改善箇所説明図

基準不適合発生箇所

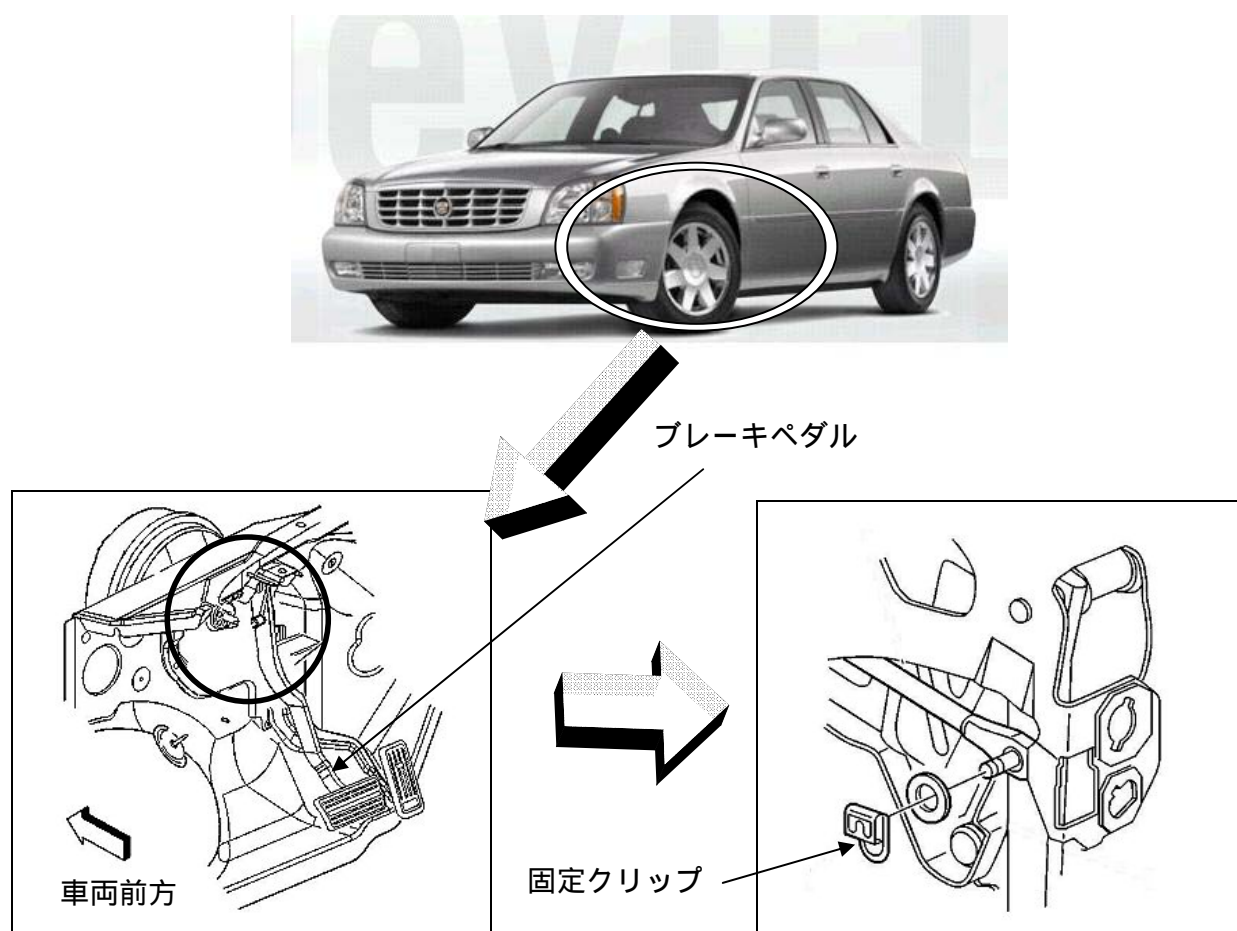
ブレーキペダルとプッシュロッドの接続部固定クリップが確実に取付けられていないものがあるため、ブレーキ操作を繰り返すと接続部が外れることがある。そのため、最悪の場合、制動不能に至るおそれがある。

全車両、当該固定クリップの取付状態を点検し、確実に固定されていないものは正しく固定する。
